Mission régionale d'autorité environnementale
ÎLE-DE-FRANCE

**Avis délibéré
sur le projet de Zac Ivry-Confluence
Ivry-sur-Seine (Val-de-Marne)**

**N° APJIF-2025-071
du 16/07/2025**

Illustration 17 : Cartes stratégiques de bruit (étude d'impact, p. 267-268, source : Bruitparif). L'Autorité environnementale a ajouté à droite de la légende les niveaux à ne pas dépasser pour la circulation routière selon l'OMS (+ 1 dB(A) pour la circulation ferroviaire).

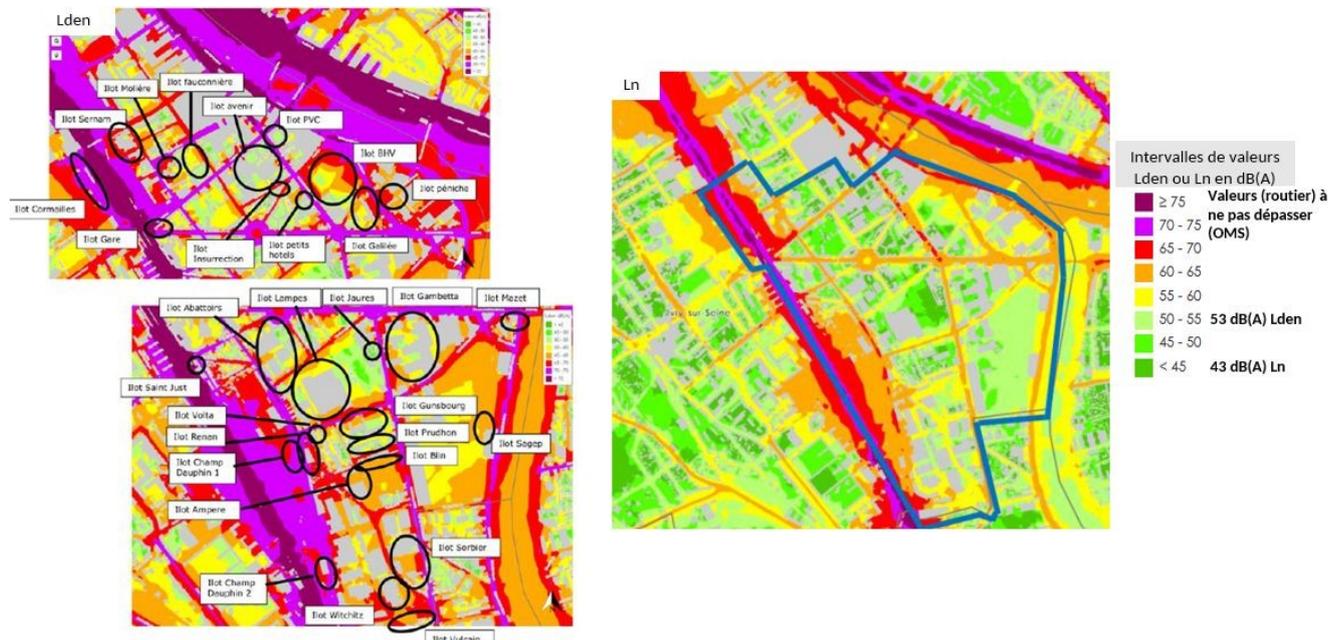
Les cartes stratégiques de bruit sont présentées (illustration 17). Les dates ne sont pas mentionnées, mais pour l'Autorité environnementale, ces cartes semblent celles de 2017, or il en existe une plus récente, datée de 2022, qu'il convient d'utiliser. Le pétitionnaire indique « les niveaux sonores (Lden, indicateur global prenant en compte les périodes de jour, soirée et nuit) sont supérieurs à 70 dB(A) sur les principaux axes et inférieurs à 50 dB(A) dans les zones calmes, dans les cours intérieures » (p. 266).

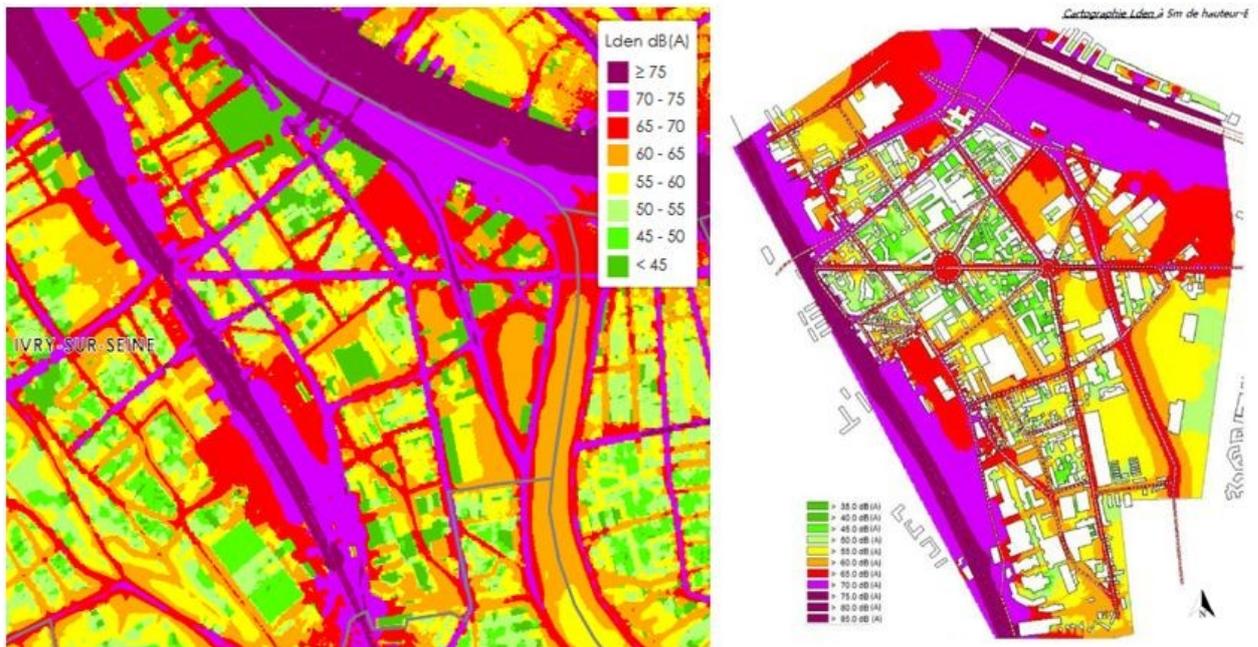
modèle informatique de propagation sonore (en prenant en compte le trafic routier, ferroviaire, la ligne de bus TZen5 à terme, la topographie, les bâtiments...) afin de vérifier l'impact acoustique existant sur les bâtiments [à l'état actuel et] de simuler les niveaux sonores sur les bâtiments futurs au regard de deux horizons [...] avec projet 2030 et 2035 » (p. 269). L'Autorité environnementale note que l'état actuel modélisé, comparé à la carte de BruitParif de 2022 sur l'illustration 18 montre des différences importantes :

- les quais deviendraient moins bruyants, ce qui s'explique selon le pétitionnaire par la prise en compte de la fermeture aux voitures (p. 273) ;
- la modélisation montre également un passage de « violet », > 70 dB(A), à « rouge » >65 dB(A) pour de nombreuses voies intérieures, sans apporter de justification.

Le pétitionnaire indique que « Les voies verrées délimitant le secteur à l'Ouest constituent une source de bruit majeure. Les principaux axes génèrent des niveaux sonores très élevés (Lden supérieur à 70 dB(A) et sont supérieurs au seuil de gêne de 68 dB(A). Les voies secondaires génèrent un niveau sonore Lden entre 55 et 60 dB(A), correspondant à des zones de bruit urbain modéré. Il existe des zones masquées comme les cours intérieures, qui sont calmes (niveau Lden inférieur à 53 dB(A)) » (p. 273).

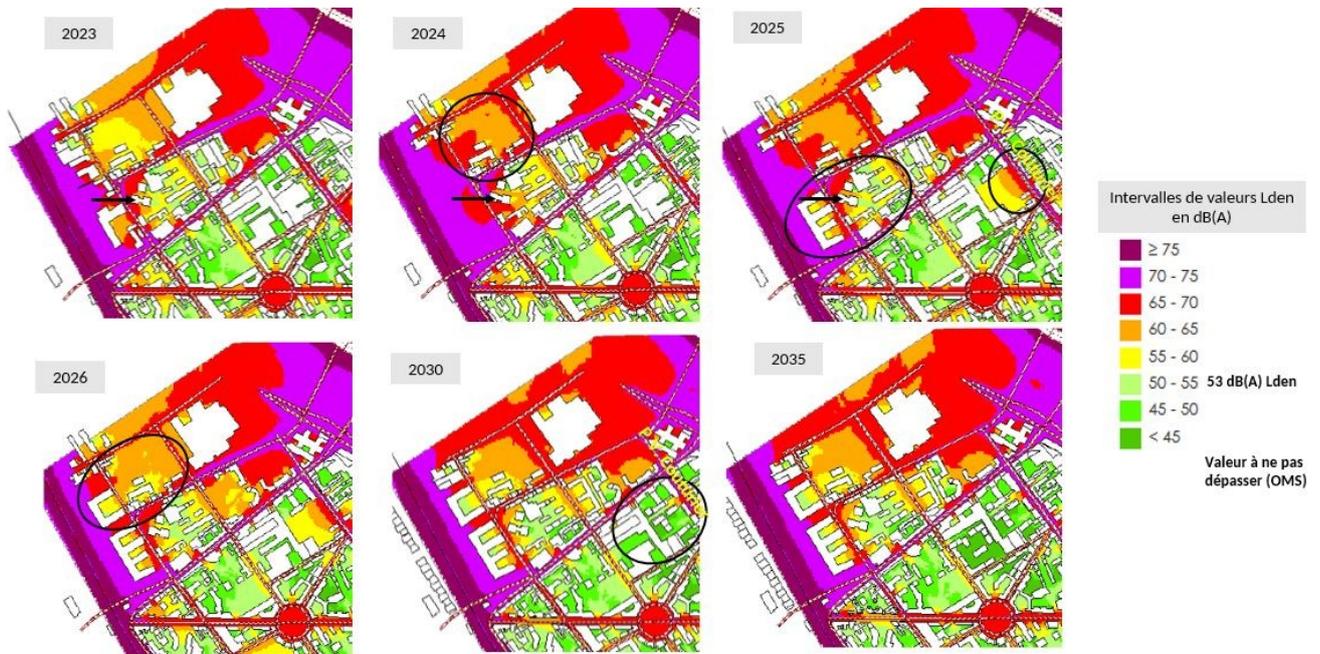
Pour l'Autorité environnementale, les niveaux sonores de cette modélisation qui se fondent sur une étude de trafic effectuée au mois d'août ne sauraient être considérés comme robustes, d'autant que les nuisances sonores du chantier ne sont pas prises en compte dans la simulation.

Entre 2023 et 2024, « la démolition (en cours) de bâtiments au Nord-Ouest de la ZAC a déjà engendré une augmentation de +1 à +3 dB(A) des niveaux sonores issus de la voie ferrée qui sont perçus au niveau des espaces extérieurs du collège Molière ainsi qu'à un nombre restreint d'habitations à proximité de l'îlot Molière » (p. 356).

Illustration 25 : Origine des poids lourds sur le chantier et concentration en NO₂ modélisée en 2023 (étude d’impact, p. 338). Les zones cerclées de rouge correspondent à ces voies d’accès. Les tronçons où la pollution est supérieure à 34 µg/m³ ont été cerclés de blanc par la MRAe.

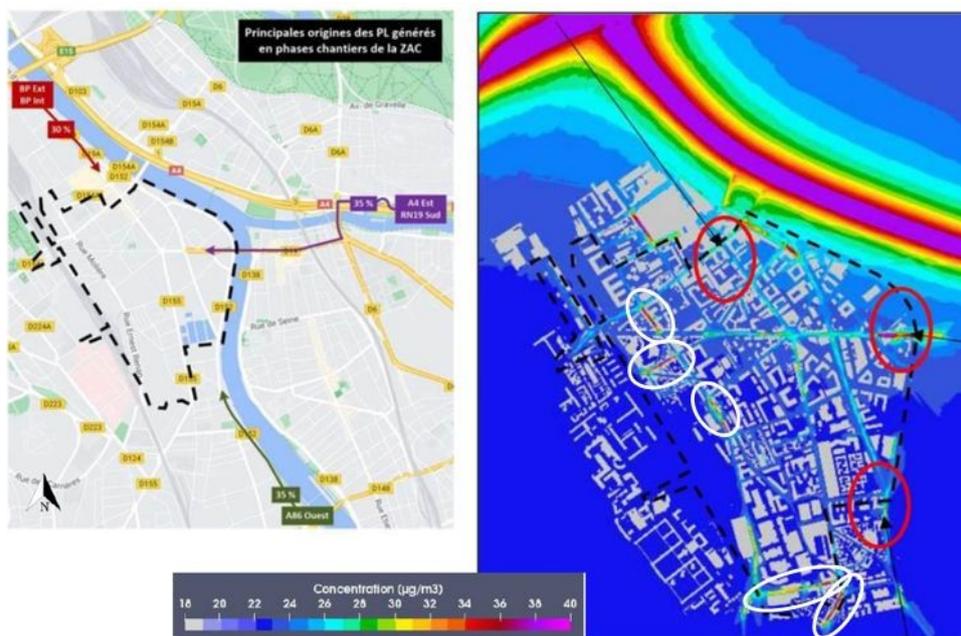
Il est indiqué que « les itinéraires [PL] évitent de passer devant les lieux sensibles et parviennent donc à éviter le principal écueil que pouvait poser l'accès des poids lourds aux chantiers quant à la qualité de l'air » (p. 338). L'Autorité environnementale note que les poids lourds devront néanmoins atteindre les différents chantiers et qu'il aurait été pertinent de présenter au-dessus des modélisations la localisation des chantiers par échéance ainsi que les établissements sensibles.

L'Autorité environnementale souligne que cette partie de l'étude d'impact ne semble pas avoir été correctement mise à jour, ne contenant pas de texte en couleur permettant dans les autres parties de bien repérer l'actualisation. Cette étude est fondée sur des prévisions de trafic à revoir et doit donc être actualisée après révision de l'étude trafic.

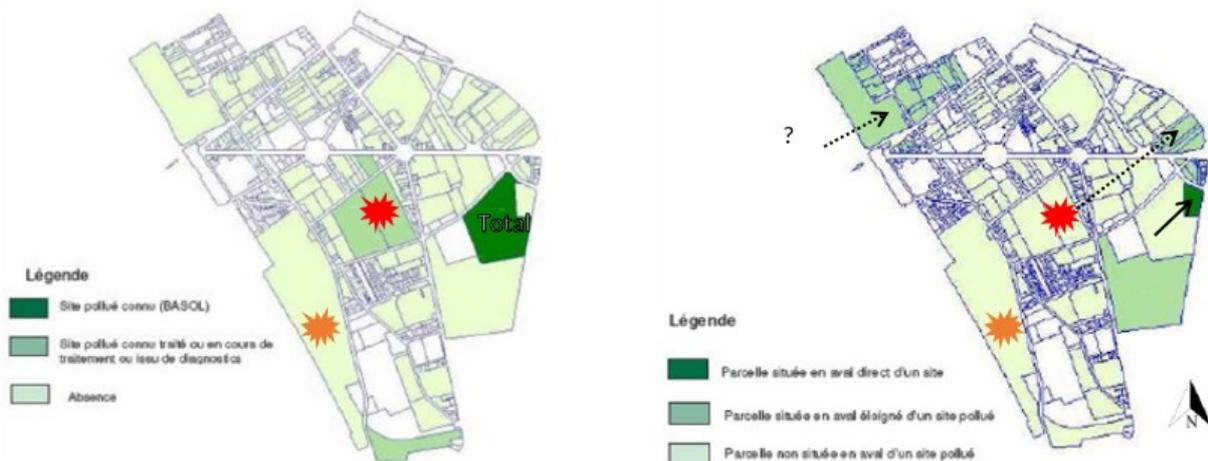
Pour l'Autorité environnementale, ces cartes prêtent à confusion : la carte des « *sites pollués connus* » ne recense pas l'ensemble des installations classées pour la protection de l'environnement (ICPE) actuellement en service, Revival étant une ICPE depuis déjà quelques années en 2009³³. En conséquence, la carte de droite ne

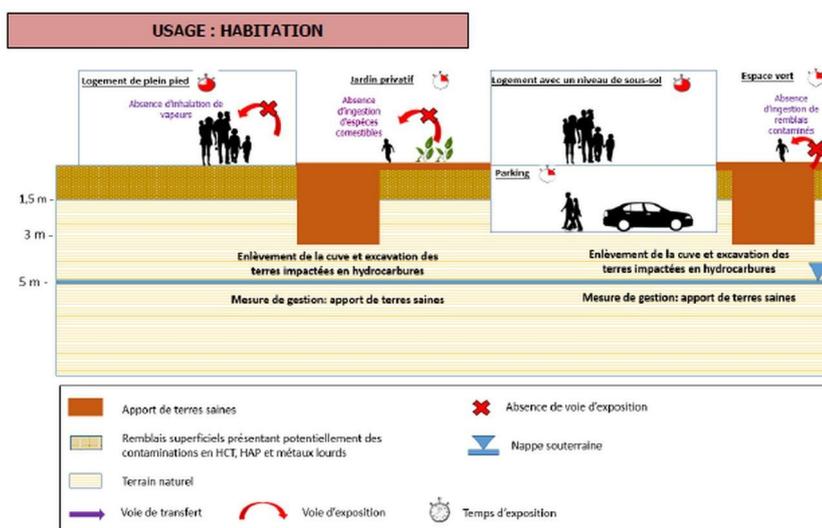
Pour l'Autorité environnementale, ces éléments sont trop théoriques et n'apportent aucune information sur un exemple réel choisi au sein de la Zac. Dans la thématique « eaux », la partie sur l'état initial du secteur présente les mêmes schémas conceptuels théoriques avant dépollution et aménagement, il aurait été plus intelligible de mettre à côté les schémas avant/après pour pouvoir les comparer. De plus, le schéma correspondant à celui de l'illustration 29 avant dépollution, contient des points d'interrogation tels que « migration de la pollution vers la nappe ? » il s'agit donc d'un schéma non abouti, une mesure de la pollution dans la nappe étant nécessaire pour lever toute interrogation (p. 157). Le pétitionnaire indique également « en tout état de cause, la plupart des sites qui n'ont pas été directement dépollués ont subi des terrassements dans le cadre de la création de niveaux de sous-sol » (p. 328). L'Autorité environnementale note que cela ne correspond pas à la méthodologie des sites et sols pollués³⁸ qui prévoit en premier lieu la localisation et la dépollution des sources concentrées, ce qu'un terrassement ne prévoit pas, et à l'issue duquel on ne sait pas si des polluants concentrés sont toujours présents dans le sol resté en place.

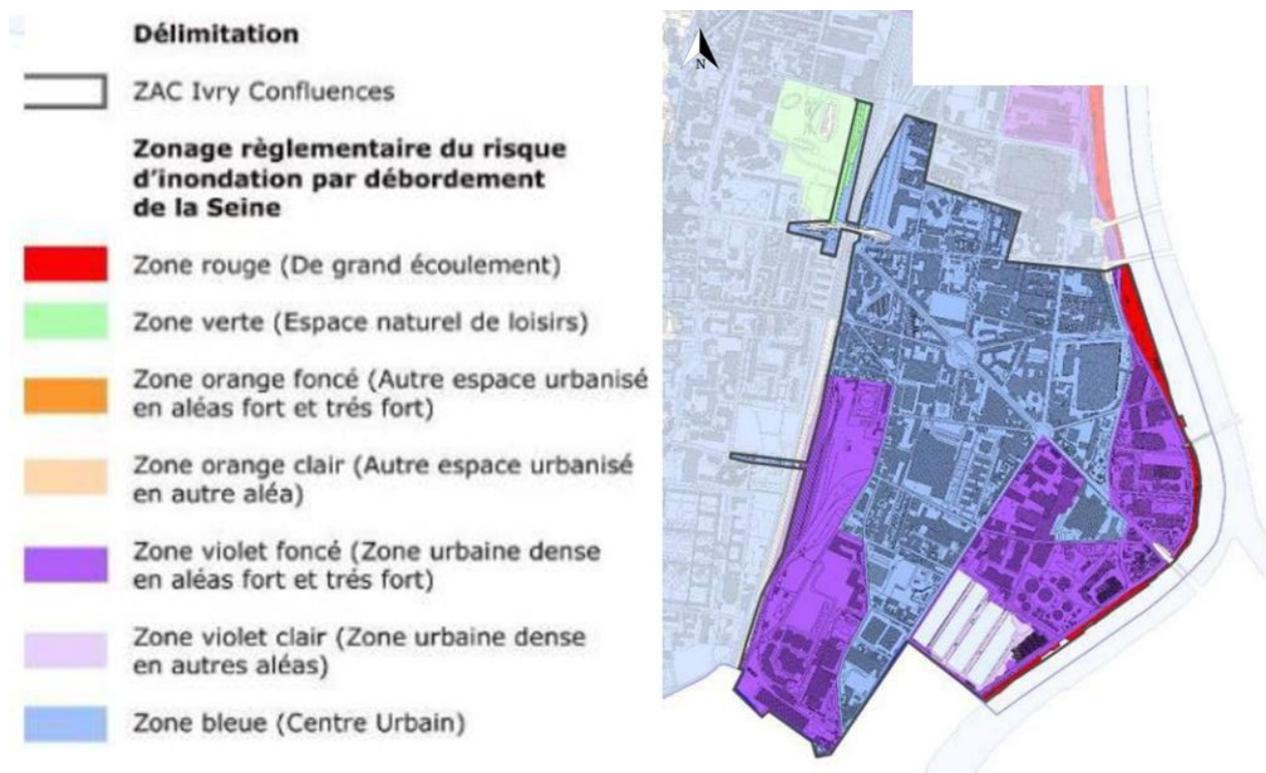
L'Autorité environnementale note que cette partie n'a pas été actualisée, en effet, le règlement du PPRI ainsi que sa notice de présentation ont été modifiés par arrêté préfectoral⁴⁴ en 2023, néanmoins, le zonage au niveau de la commune d'Ivry n'a pas été modifié.
